泊発電所 3 号炉 耐津波設計方針について

〔 入力津波の設定に係る指摘事項回答
及び入力津波の評価条件について 〕

令和5年10月31日
北海道電力株式会社

1.1 審査会合における指摘事項と回答概要

敷地周辺の地形と標高※

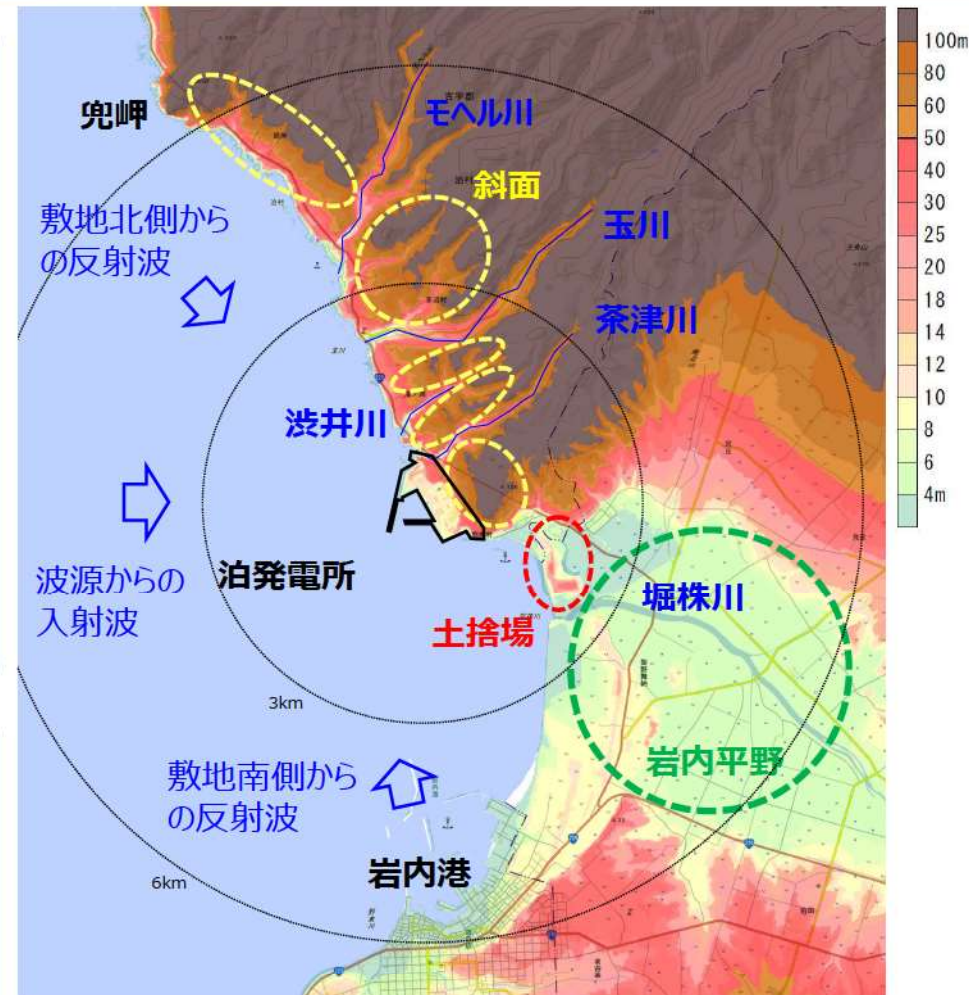
ID	指摘事項	回答概要	回答頁
22 09 29 -01	令和 4年 9月 29日 審査会合 敷地周辺の遡上・浸水域の評価に当たっては、基準津波及び耐津波設計方針に係る審査ガイドを踏まえ、例えば、斜面を含む地形、河川、水路、人工構造物等の敷地及び敷地周辺の特徴を考慮して敷地への遡上の可能性を検討すること。	まず、敷地及び敷地周辺の特徴に関し、審査ガイド(3.2.1)の規制基準における要求事項を踏まえ、敷地北側の兜岬から敷地南側の岩内港まで(敷地から6 km以内)の特徴的な地形・構造物を、地理院地図等を用いて、網羅的に整理した。今回は1.2でその整理結果を回答する。	
22 12 06 -01	令和 4年 12月 6日 審査会合 遡上・浸水域の評価における敷地及び敷地周辺の特徴について、少なくともガイドで示す項目が確認できるよう、図等を用いて網羅した上で説明すること。	その上で、審査ガイド(3.2.1)の確認内容に対する検討結果を示すことにより、遡上・浸水域の評価において、現時点の上昇側の基準津波候補では敷地への遡上の可能性がないことを確認した。今回は1.3で遡上解析の手法、データ及び条件の検討結果、並びに現時点での敷地への遡上の可能性に係る検討状況を示し、今後、下降側を含めた確定した基準津波により、改めて遡上解析を実施することにより検討結果を示す。	
22 09 29 -02	令和 4年 9月 29日 審査会合 敷地及び敷地周辺の特徴を踏まえ、入力津波に影響を与える可能性のある要因を網羅すること。例えば、敷地周辺の陸上地すべりに伴う地形変化及び防潮堤の前面護岸の地震による地形変化などを入力津波の評価に影響を与える可能性のある要因として抽出すること。また、これらの要因が入力津波の評価に影響を及ぼした上で、入力津波の評価の妥当性を説明すること。	また、審査ガイド(3.2.2)の確認内容に対する検討方針をフロー図を用いて示すことにより、定性的評価及び定量的評価による入力津波の影響要因選定の考え方を示す。 敷地及び敷地周辺の地形において、「地震による地盤変状若しくはすべり」又は「津波による地形変化若しくは標高変化」が考えられ、定性的に遡上波が敷地へ到達する可能性があるものについては、入力津波の影響要因の候補として選定する。	P.8 ～ P.35 (1.2 ～ 1.4)

基準津波による遡上・浸水域の評価に当たっては、遡上解析における考慮すべき事項として以下の項目が審査ガイドに示されている。このうち、敷地及び敷地周辺の特徴に関する項目であるa・d・fについて、特徴的な地形・構造物を網羅的に整理した。*

- 敷地北側の周辺の海岸線から突き出た地形である兜岬より敷地側は海岸線が敷地から見て北北西方向に傾いており、北側に到達した津波が敷地へ到達する可能性がある。
- 敷地南側は岩内港までの海岸線は湾形状で、湾からの反射波が敷地に到達する可能性がある。

そのような海岸線の特徴を考慮して、「敷地周辺」を敷地北側の兜岬から敷地南側の岩内港まで(敷地から6 km以内)とする。

津波防護上の地山範囲

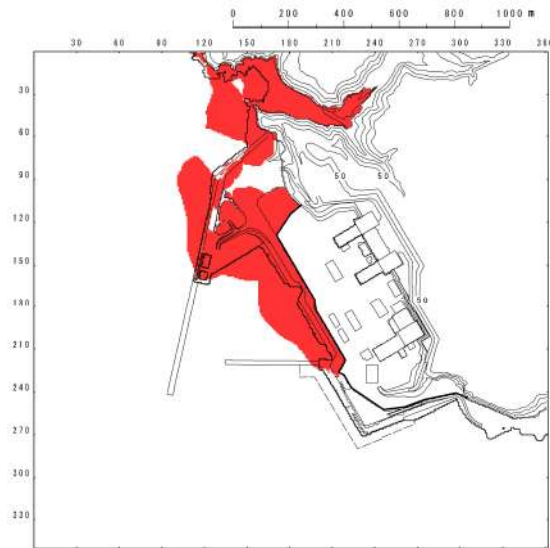
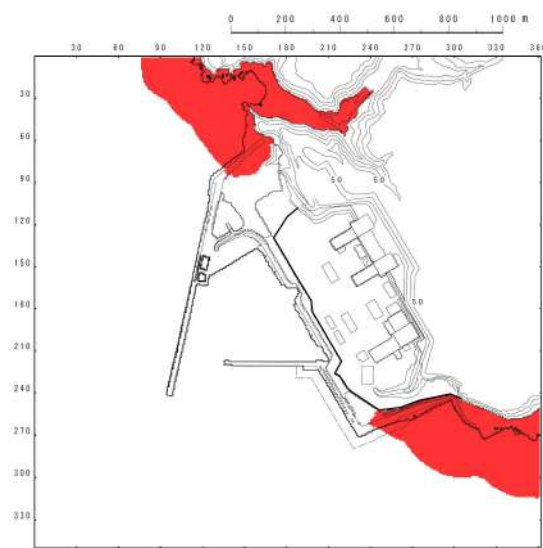
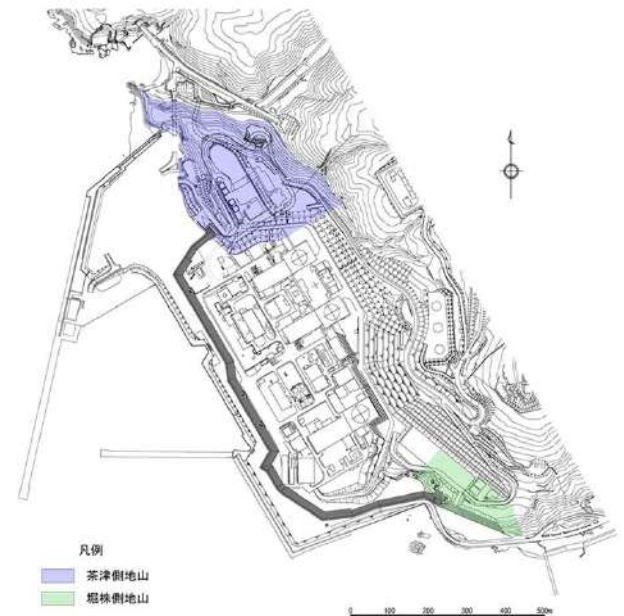
(2)-1 定量的評価の概要 (1 / 5 : 防波堤端部の自然地山) (まとめ資料「添付資料3 2.a.」参照)

- 敷地はT.P.19.0mの防潮堤に囲まれており、その両端部は地山に擦り付き、その地山は津波防護上の障壁となっている。
- 設計基準対象施設の津波防護対象設備を内包する建物が敷地T.P.10.0m盤にあることを踏まえ、基準津波のうち、地山斜面(茶津側)で水位が大きくなる波源(波源D・北及び南防波堤損傷)及び地山斜面(堀株側)で水位が大きくなる波源(波源A・防波堤損傷なし)の最大水位上昇量分布に基づき、下図のとおり津波防護上の地山範囲を特定した。

- 地山の地質・地質構造及び防潮堤擦り付け部の構造・仕様は「まとめ資料 添付3-70～109」に示すとおり。
- 地山の基準地震動及び基準津波に対する健全性評価結果は今後ご説明する。具体的には、以下の検討を実施することで、地山が津波防護施設と同等の機能を有していることに加え、防潮堤の安全性に影響を及ぼさないことを確認する。
 - 基準地震動に対するすべり安定性評価
 - 基準津波による防潮堤と地山との擦り付け部付近の侵食に対する安定性評価
 - 基準津波の波力によるせん断力と地山せん断抵抗力の比較
- なお、地震時・津波時に以上の機能が低下する場合は、対策を講じる。

敷地地盤(陸域)の地盤変状として沈下を考慮する範囲

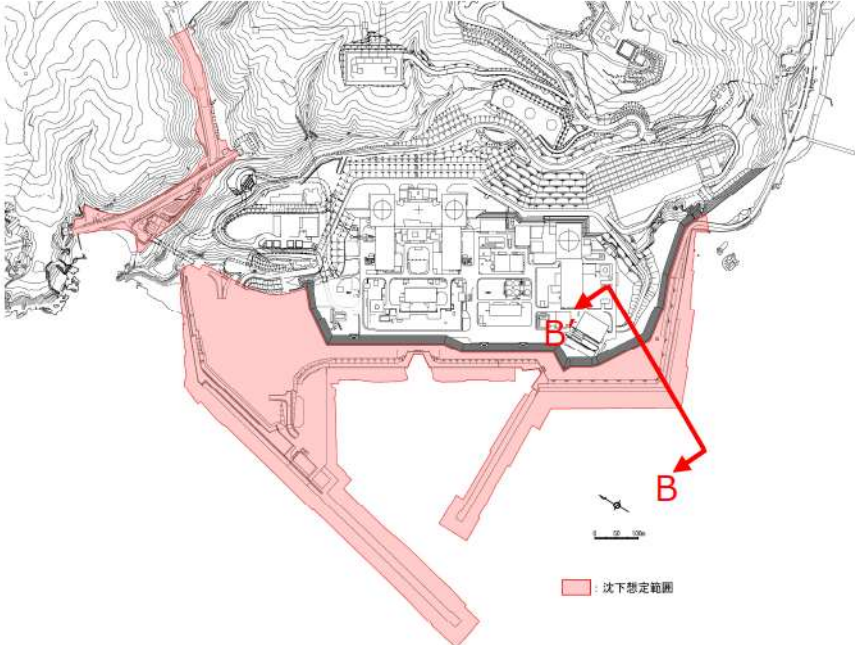
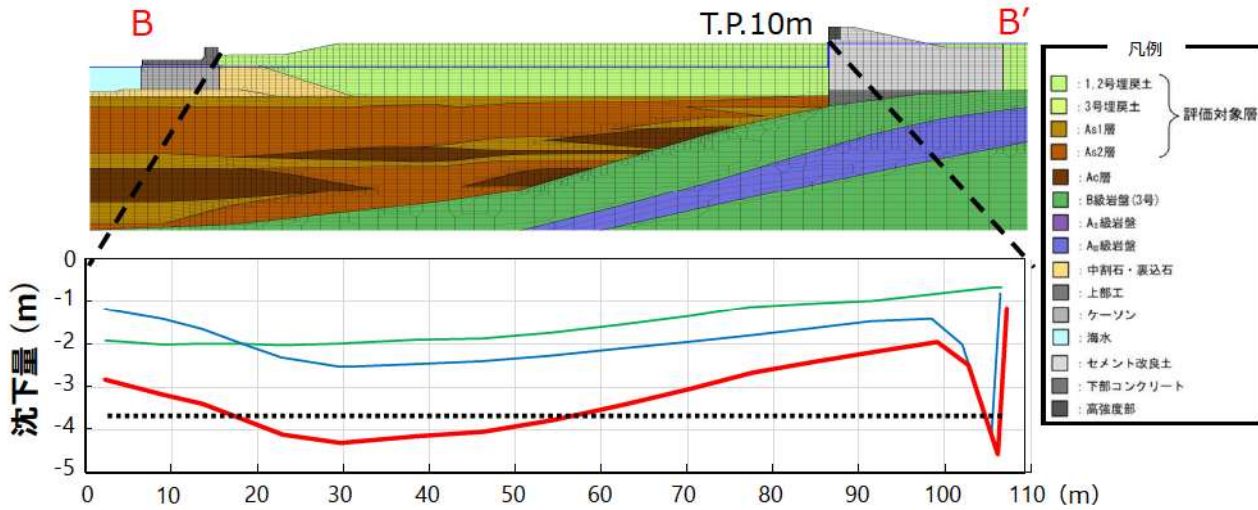
(2)-1 定量的評価の概要 (4 / 5 : 敷地地盤(陸域)) (まとめ資料「添付資料3 2.c.」参照)

- 日本道路協会(2002)に基づき、泊発電所の敷地地盤(陸域)のうち1,2号埋戻土, 3号埋戻土, 砂層及び砂礫層について、地下水位以浅の揺すり込み沈下及び地下水位以深の液状化に伴う沈下を想定した。
- その沈下量は、埋戻土及び砂層がより厚く岩盤が急傾斜であるB-B'断面を代表に検討し、その結果を沈下を想定する範囲に対し一様に設定する。
- 基準地震動による「①不飽和地盤における揺すり込み及び飽和地盤における過剰間隙水圧消散に伴う沈下量」(右下図 緑線)に、「②側方流動による沈下量」(右下図 青線)を加えることで、津波評価における沈下量(①+②)(右下図 赤線)を算定する。
- 平均沈下量は3.31mであることから、津波評価における沈下量は保守的に3.5mに設定する。
- また、茶津入構トンネル前面エリアの地盤は埋戻土, 砂層及び粘性土層で構成され、その層厚はB-B'断面より薄いため、B-B'断面で設定した沈下量よりも小さいが、保守的にB-B'断面と同様に3.5mに設定する。
- 津波評価における沈下量は、前述の3.5mに加え、B-B'断面の局所的な最大沈下量を考慮した5.0mも設定した。

- 想定した範囲の敷地地盤沈下による入力津波への影響を定量的に評価するため、敷地地盤沈下後の地形を考慮した津波の遡上解析を実施した。
- その結果、敷地地盤(陸域)の沈下は、防潮堤前面及び3号炉取水口において、津波高さに大きく影響を与え、その影響は3.5mよりも5.0mの方が大きいことが定量的に確認されたことから、入力津波に対する影響要因として、敷地地盤(陸域)の沈下5.0mを考慮する※1 (詳細はp26~32参照)。

【取放水路代表断面図※】

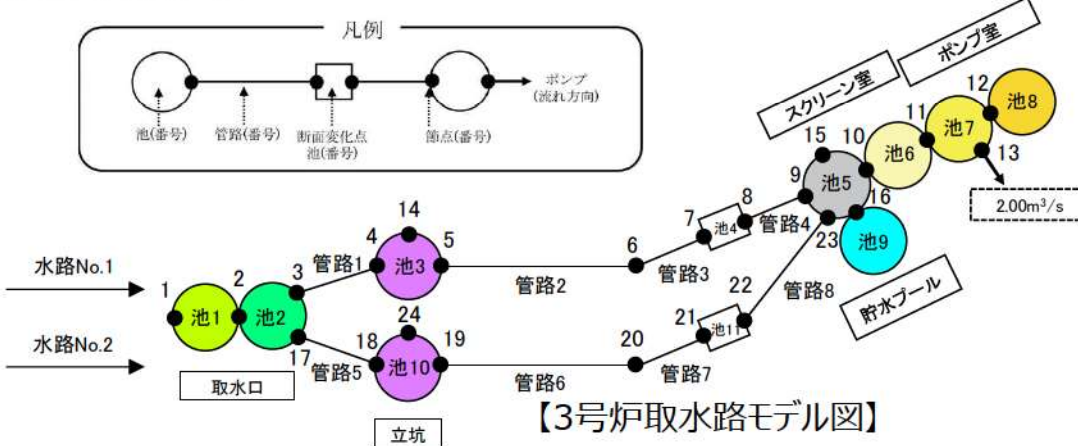
22 12 06 -02	令和 4年 12月 6日 審査会合 抽出された特徴が遡上・浸水域の評価及び入力津波の評価に与える影響について、影響要因の選定結果だけが示されており、選定した根拠に係る説明が不足しているため、結論に至るまでの過程を論理的に説明すること。当該説明の例を以下に示す。 ✓ 特徴として抽出された項目のうち、ガイドを踏まえて評価に考慮する必要があるもの、評価に与える影響が否定できないもの等を整理することによって、影響要因として選定するまでの考え方を明確化するなど。 ✓ 選定された影響要因に対し、定量的な評価による影響検討をすることで、敷地への遡上の可能性の有無及び入力津波の設定の考え方を明確化するなど。 ✓ 上述した結論に至るまでの過程に関して、フローチャートを用いて説明するなど。	また、定性的評価により選定された影響要因の候補に対し、地震・津波により想定される地形変化を初期地形に反映した上で津波遡上解析を実施し、入力津波設定への影響を確認する。 なお、敷地の周辺斜面が、遡上波の敷地への到達に対して障壁となっている場合は、健全性評価により津波防護施設と同等の機能を有していることを確認する。 今回は1.4で入力津波の影響要因選定の考え方と定性的評価による選定結果及び現時点の上昇側の基準津波候補での定量的評価の方針・結果を示す。今後、下降側を含めた確定した基準津波により、改めて定量的評価を実施し、その上で敷地への遡上の可能性の確認及び入力津波の設定を実施する。	
22 09 29 -04	令和 4年 9月 29日 審査会合 取水路及び放水路の管路解析について、施設の構造を踏まえた解析条件・解析モデルを説明すること。	泊発電所の敷地形形状及び機器配置の観点で海と接続される施設を確認し、津波が遡上する管路として各取放水路における施設の構造を踏まえた解析条件・解析モデルを説明する。 ・3号炉取水路 ・3号炉放水路 ・1号及び2号炉取水路については、1号及び2号炉取水路流路縮小工を計画しており、解析条件・解析モデルについて説明する。 ・1号及び2号炉放水路については、1号及び2号炉放水路逆流防止設備を計画しており、解析条件・解析モデルを整理中であるため、詳細は今後説明する。	P.36 ～ P.39 (1.5)

- 解析モデルについて、管路は管路延長・管路勾配・管径を考慮したモデル化とし、各管路モデルで摩擦による損失を考慮する。
- 管路解析は、取水口・放水口における水位の時刻歴波形を入力条件として実施する。なお、放水施設に関しては放水池周辺の津波水位が放水池天端を上回ることから、放水池周辺から放水池内への流入も考慮する。
- 取・放水経路は開水路区間と管路区間が混在するため、微小区間に分割した水路の各部分(管路)が、開水路状態か管路状態かを逐次判定し、管路区間はその上下流端の開水路区間の水位（自由水面の水位）を境界条件として流量計算を行い、開水路区間は、開水路の次元不定流の式により流量・水位を計算する。
- 立坑部等(池)は、水面面積を鉛直方向に積算した水位－容積関係を用いて、立坑部等に接続する水路の流量合計値から水位を算定する。
